DÉVELOPPEMENT ÉOLIEN DES TERRES DE LA SEIGNEURIE DE BEAUPRÉ

Étude d'impact sur l'environnement déposée
au ministre du Développement durable,
de l'Environnement et des Parcs

Rapport addenda

Dossier n° 502017
Décembre 2007
Rév. n° 00

Figure 3.2
Description du projet

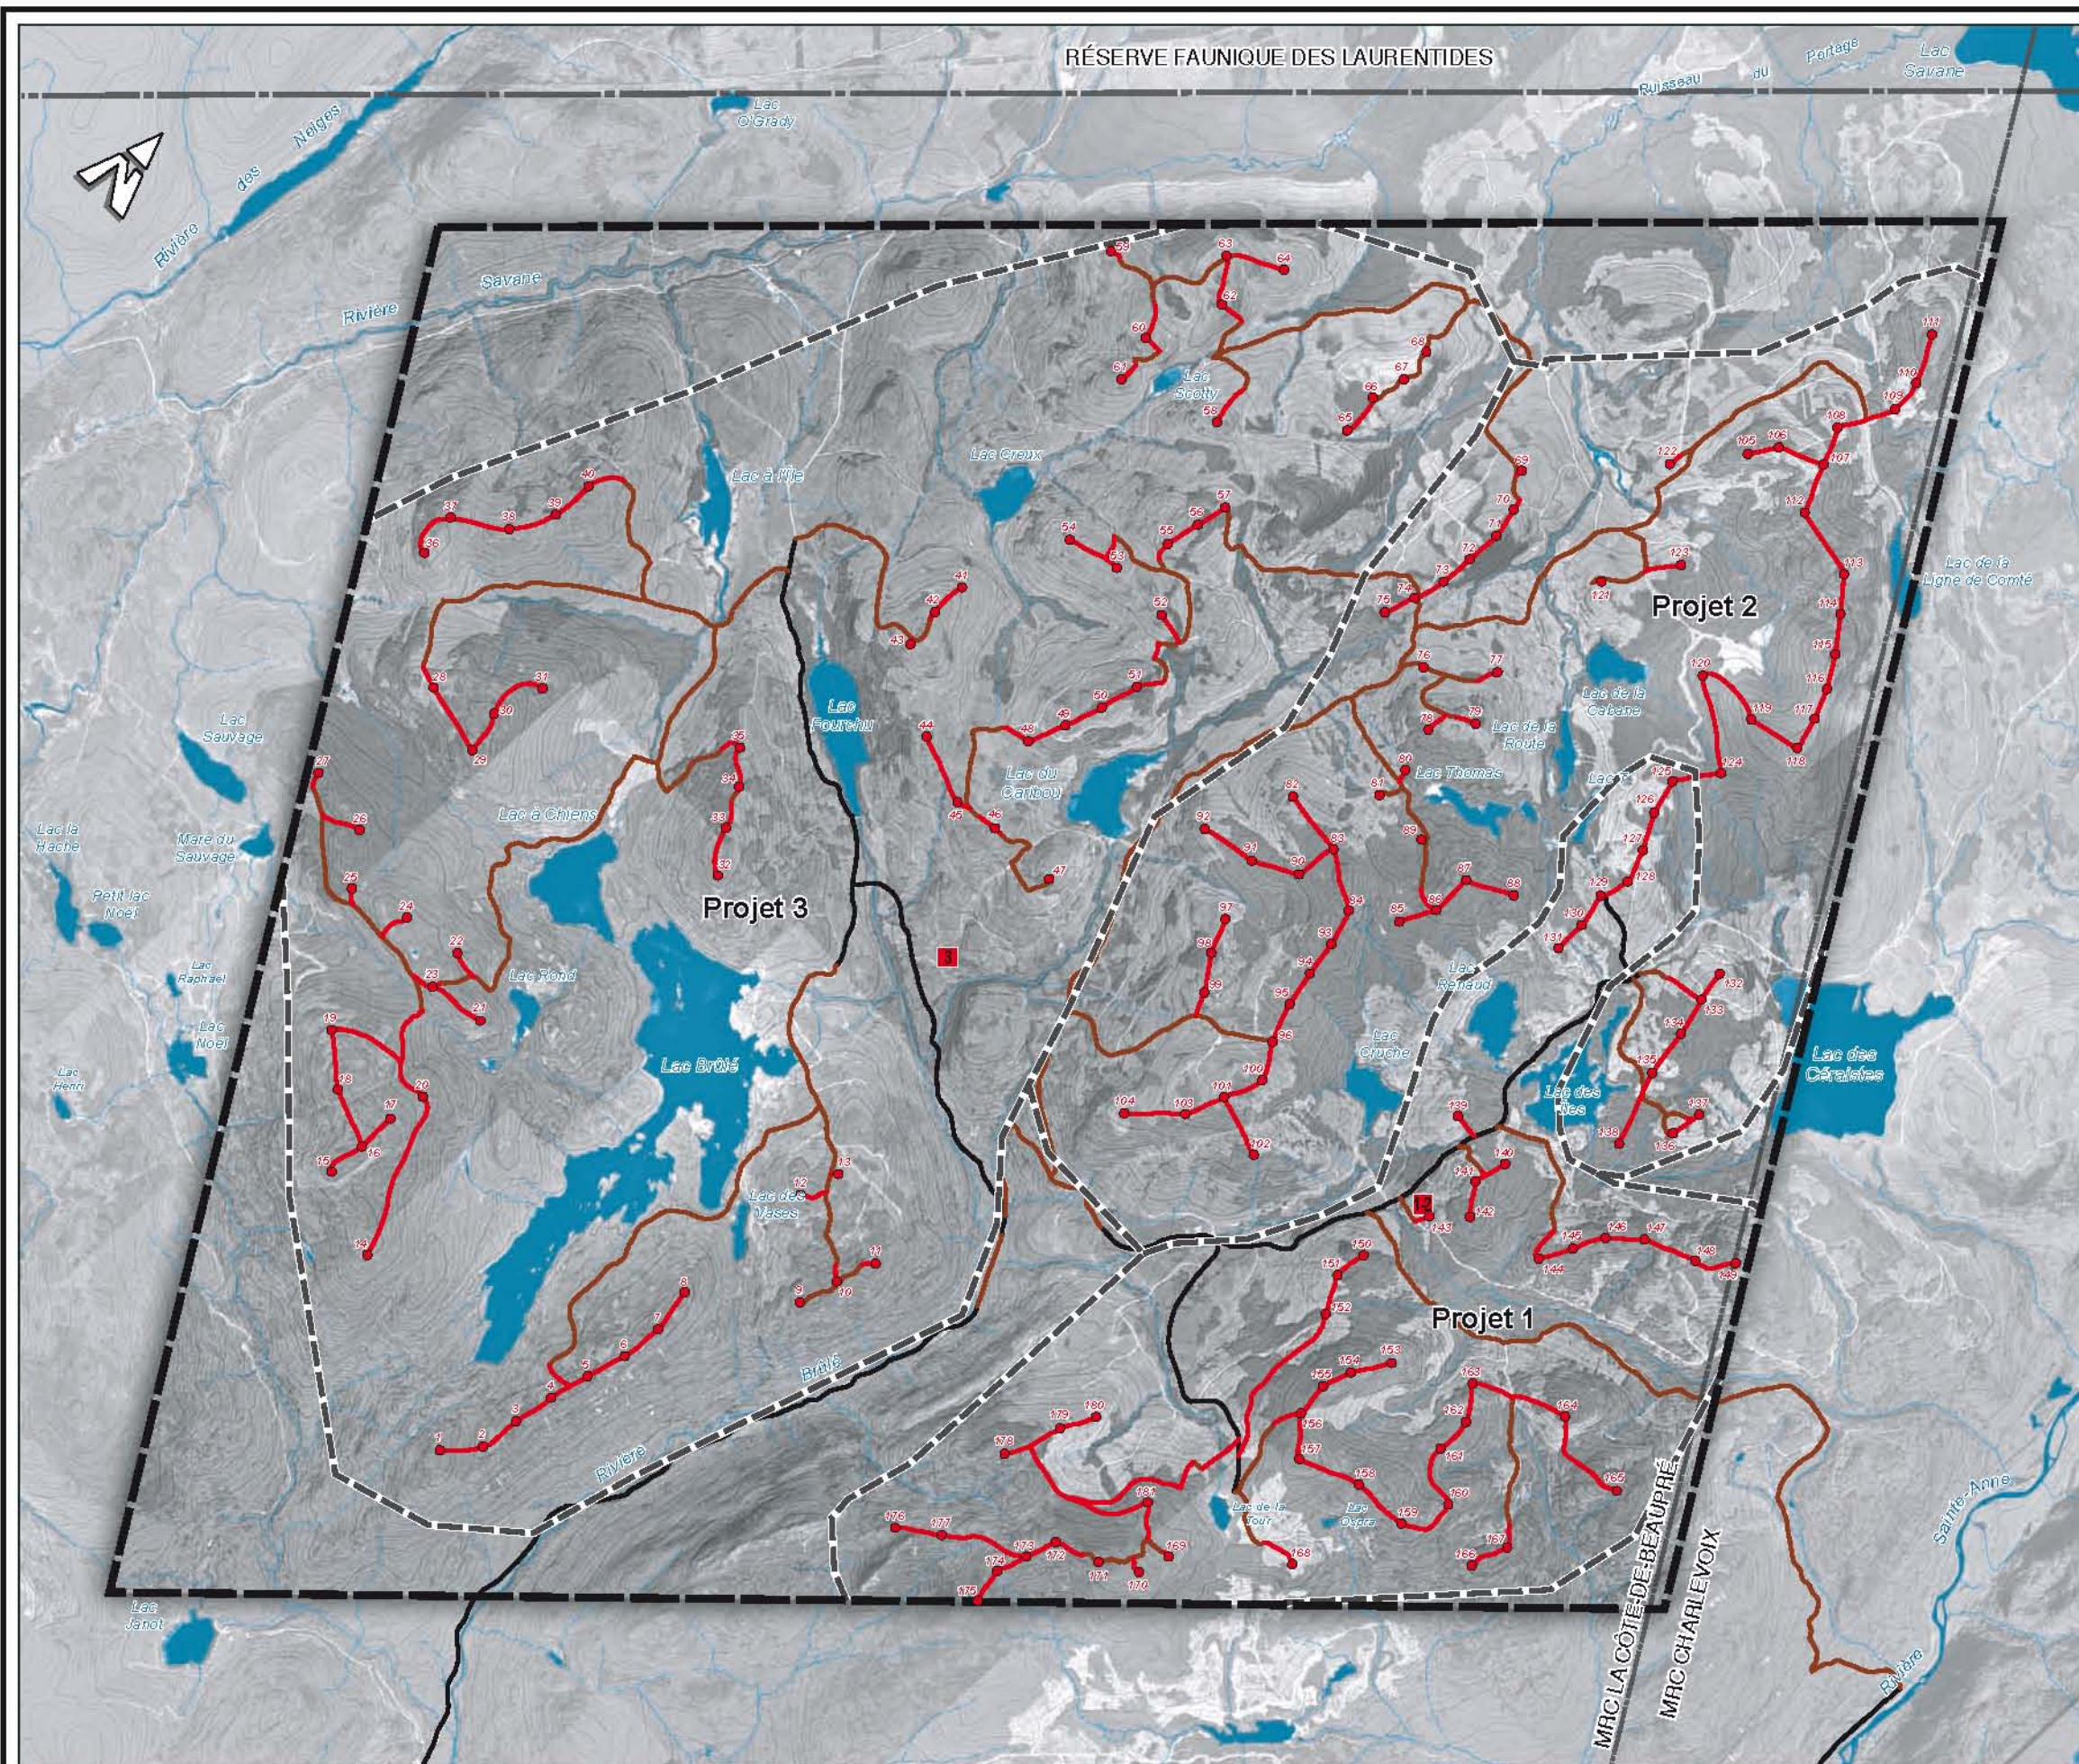
La localisation des éoliennes et des chemins d'accès prévues, suite aux modifications apportées au projet est illustrée à la figure 3.2.

Figure 3,3
Comparaison des sites d'implantation des éoliennes du projet initial et du projet modifié

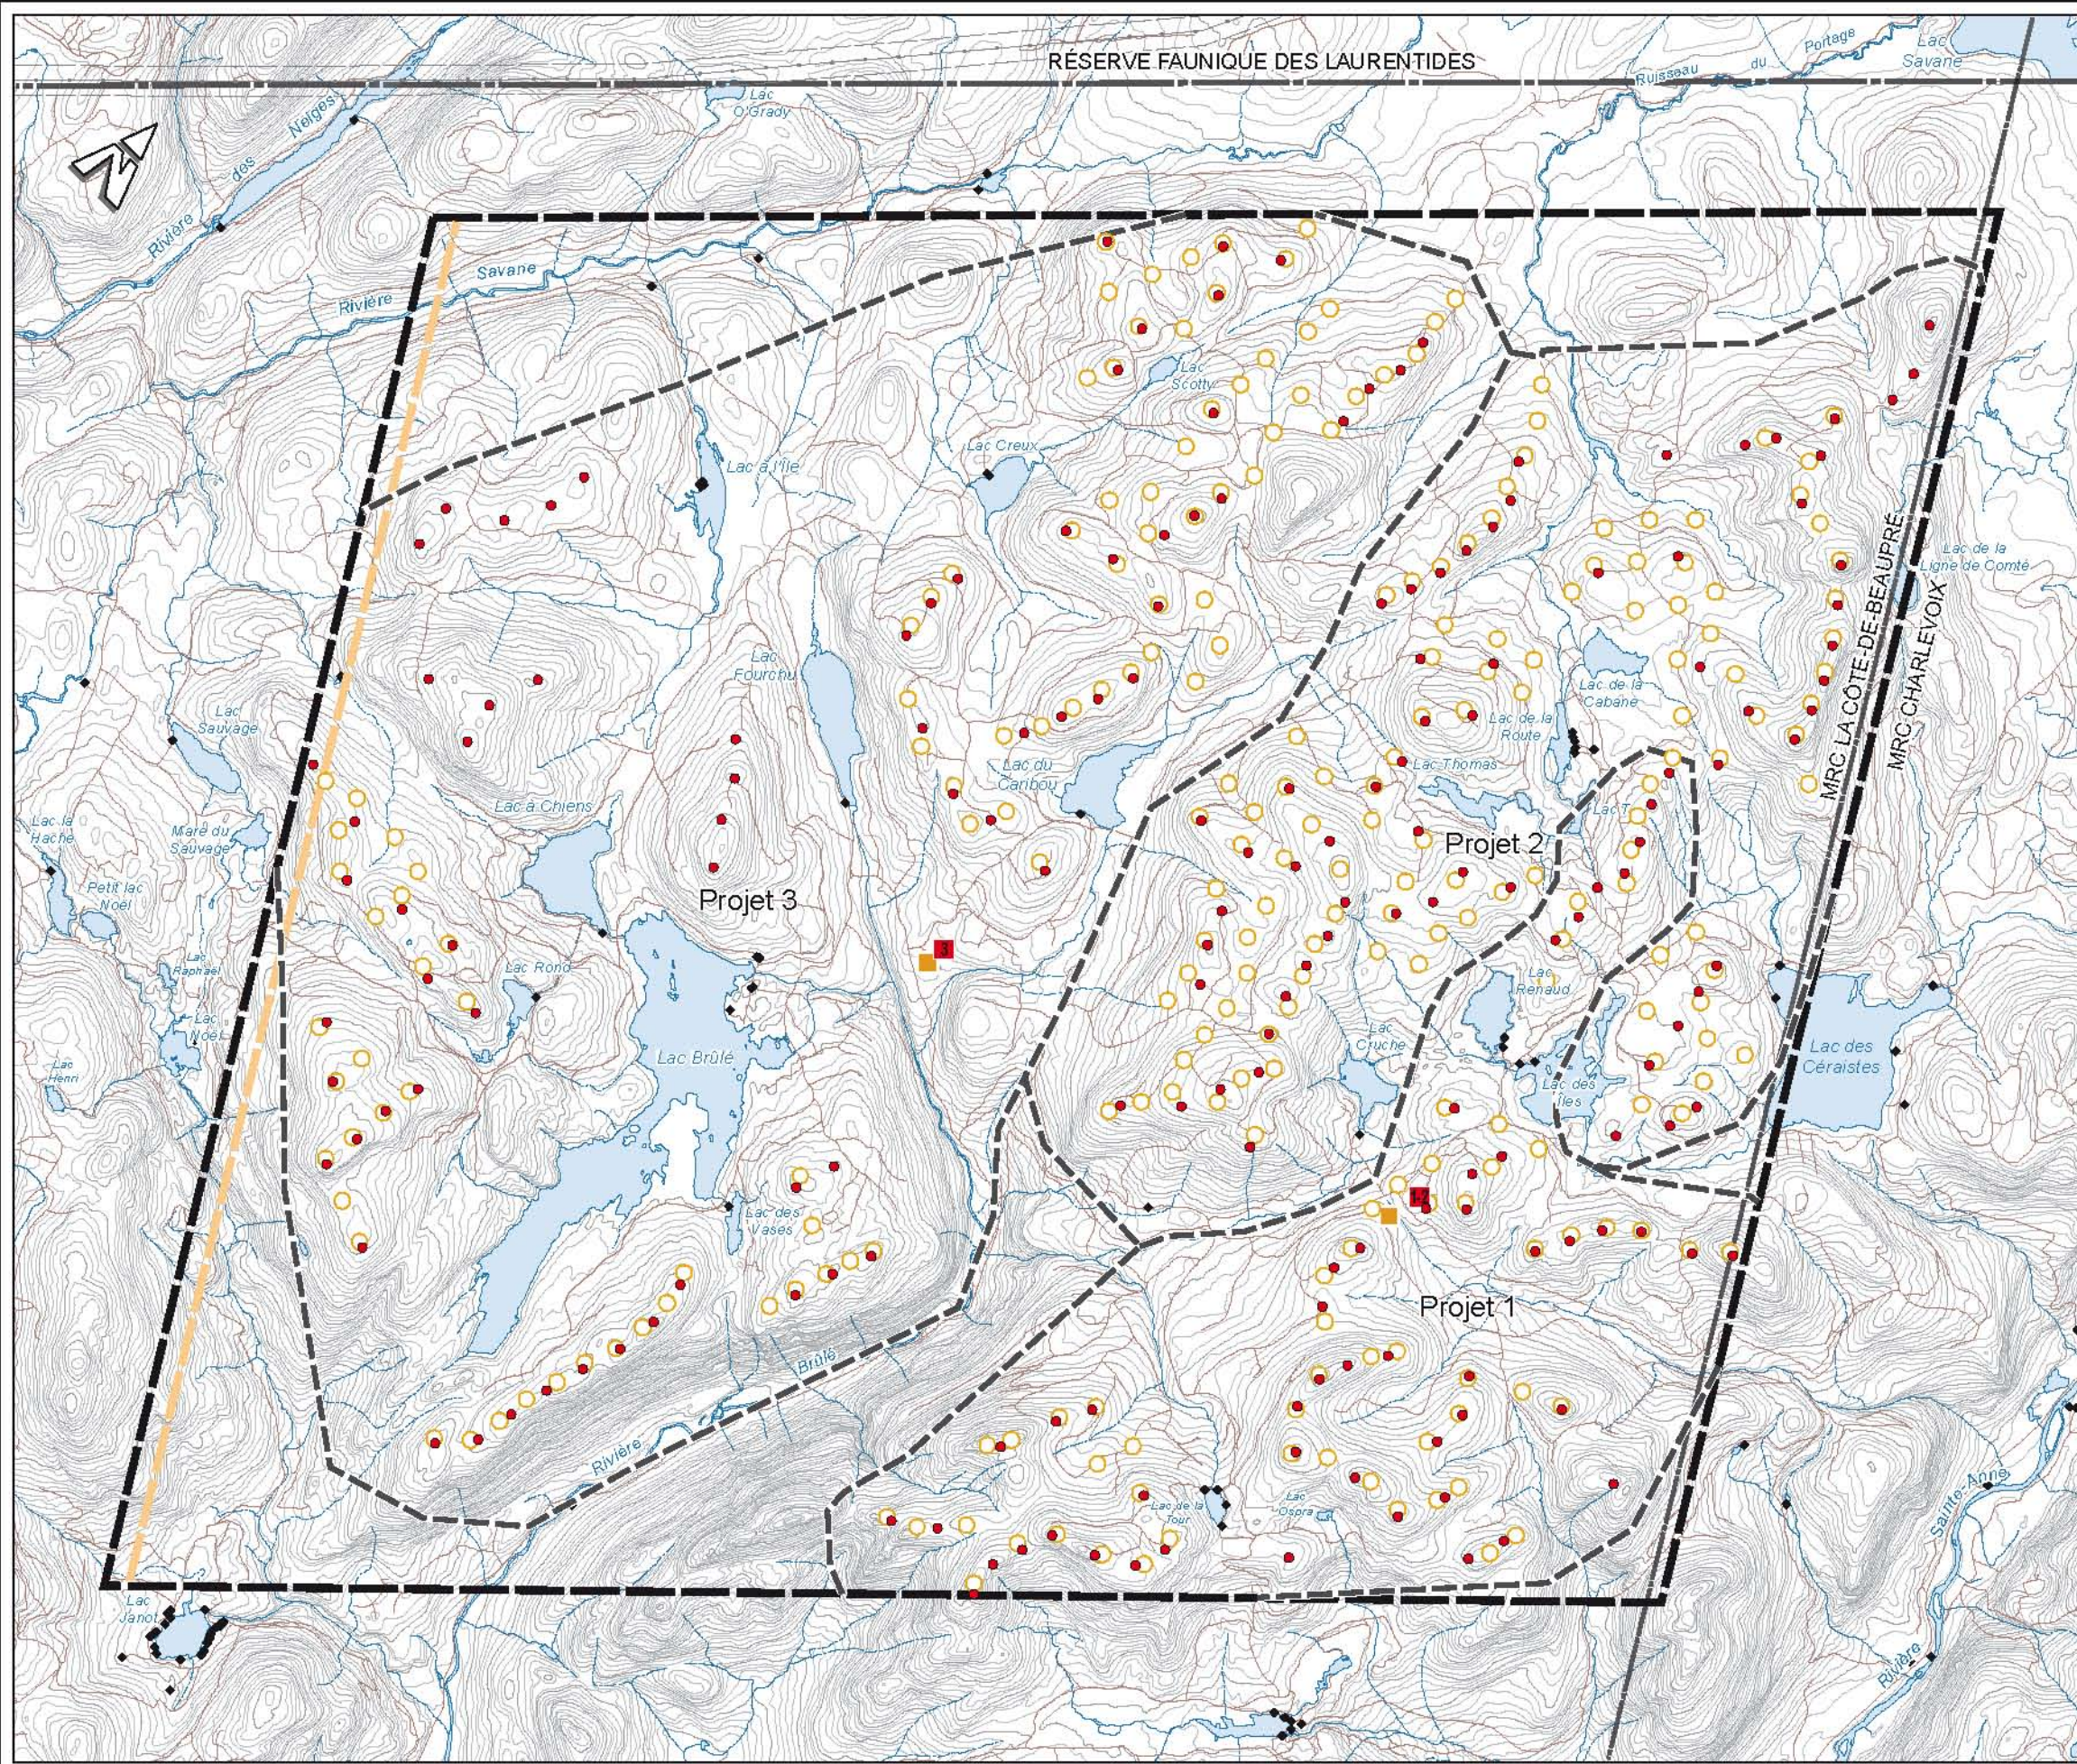
Lors du processus de préparation des soumissions, le Consortium a modifié le projet de développement éolien des terres de la Seigneurie de Beaupré en éliminant 69 éoliennes et en repositionnant une partie des 181 éoliennes restantes. De plus, le projet a été divisé en trois projets distincts pour une puissance totale installée de 375,2 MW. Ces trois projets comprendront respectivement 50 éoliennes (103,3 MW), 63 éoliennes (132,6 MW) et 68 éoliennes (139,3 MW). La technologie de l'entreprise allemande Enercon, soit les modèles E-70 et E-82 ou l'équivalent amélioré, sera installée sur le site de la Seigneurie.

La figure 3.3 ainsi que le tableau 3.4 indiquent les modifications apportées au projet initial.

Figure 3.4 Coupe-type d'un socle de béton pour une éolienne Enercon E-70 et E-82

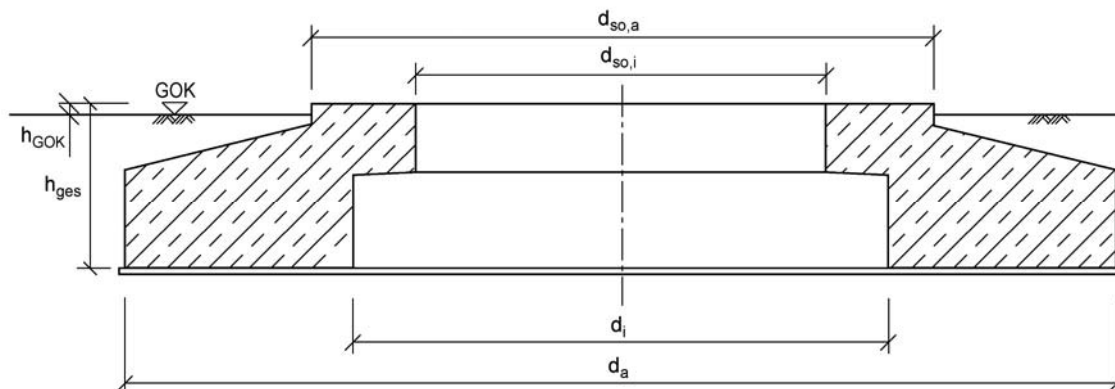
La description des travaux relatifs à la construction des socles demeure conforme à ce qui a été présenté dans le rapport principal. Aucune modification n'est donc apportée à cet aspect. La figure 3.4 illustre une coupe-type d'un socle de béton pour une éolienne Enercon E-70 ou E-82. Celle-ci est tirée d'un document officiel du fabricant Enercon, et n'a pas fait l'objet d'une évaluation et approbation par une firme d'ingénierie québécoise. Ces informations sont donc préliminaires et susceptibles d'être modifiées suite à la réalisation des plans et devis.
